議案第30号

工事請負変更契約（（都）荒地西山線道路新設改良工事（その3））の締結について

資料1 変更内容及び理由について

図 1

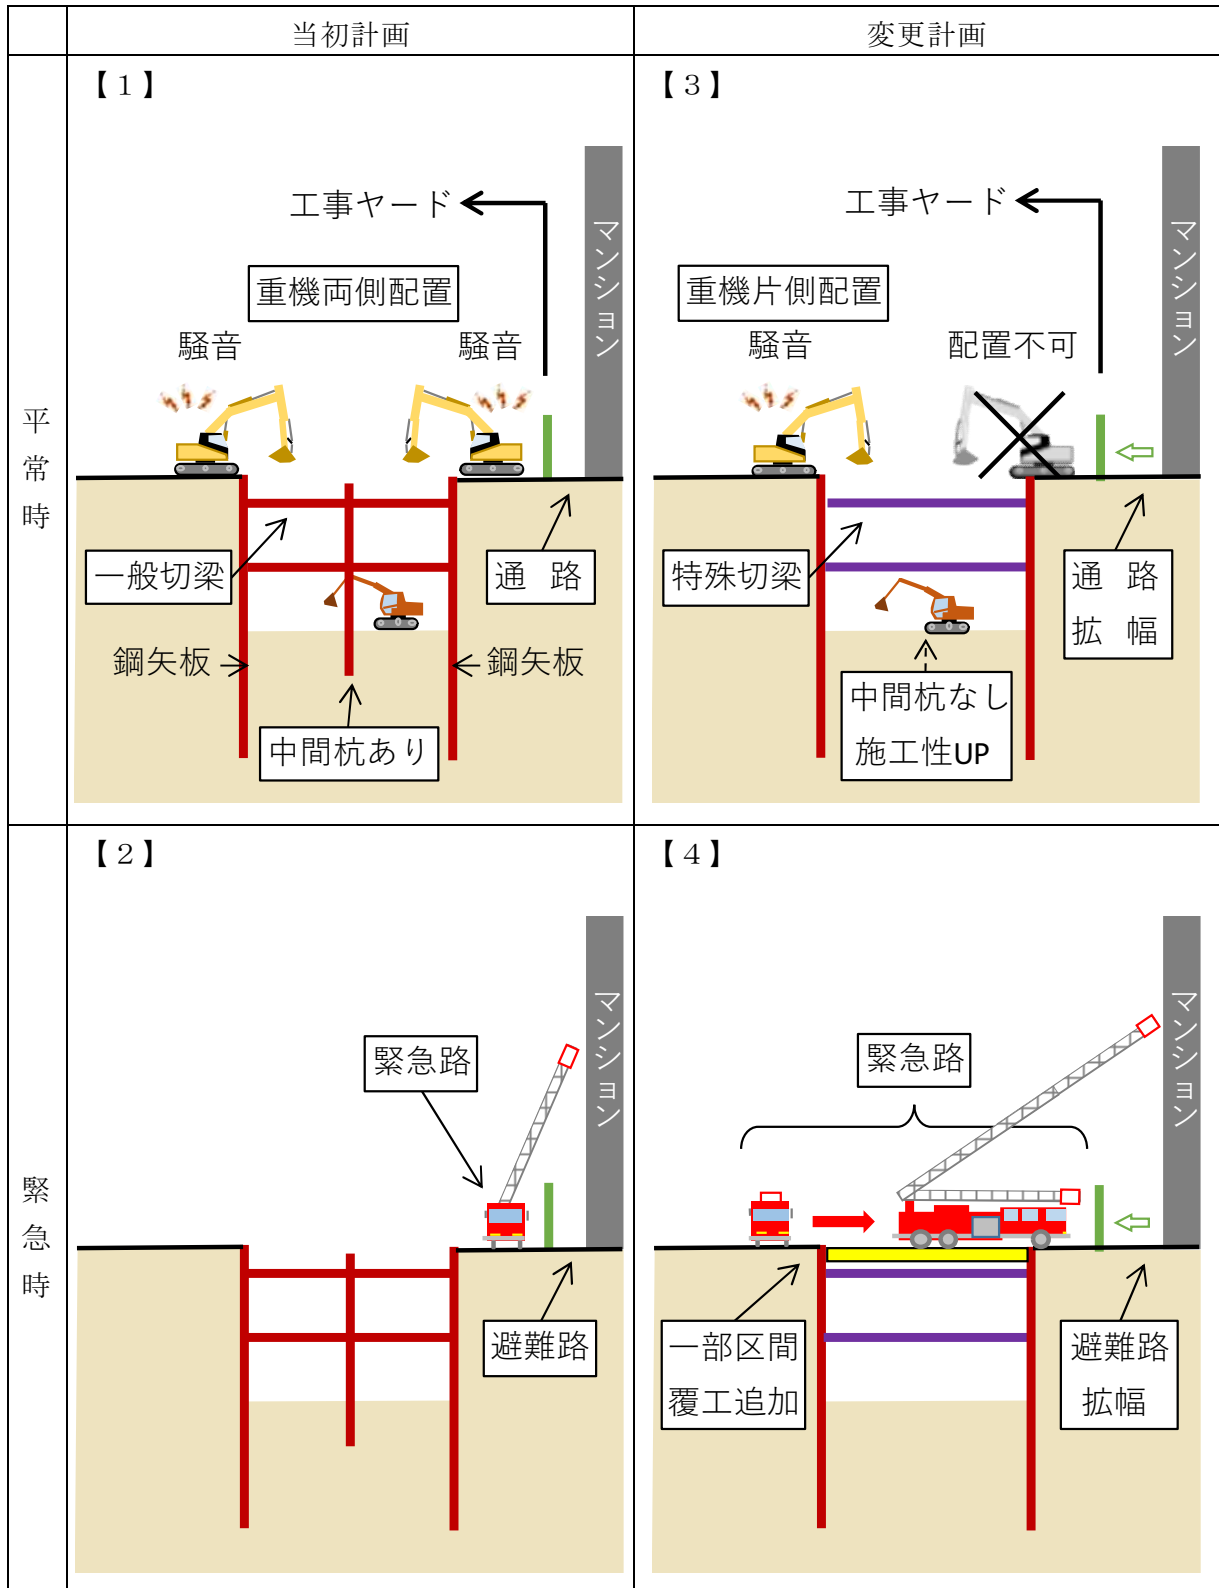
地域での説明会で施工計画を説明したところ、現状では千種地域の生活道路として自転車を含めて利用されている通路の幅が狭くなり、緊急時の避難経路としては不適切との指摘があった。そのため、工事ヤードを見直して通路幅を確保するとともに、緊急車両が活動できるよう一部区間に覆工を増工する。

一方で、工事ヤードの見直しに伴い、埋戻し土仮置きヤードの集約を図るとともに、土留設備のうち特殊切梁を採用して中間杭を廃止し、施工性の向上を図ることで仮設賃料の減額を図る。【図1】【図2】（23,627 千円増）
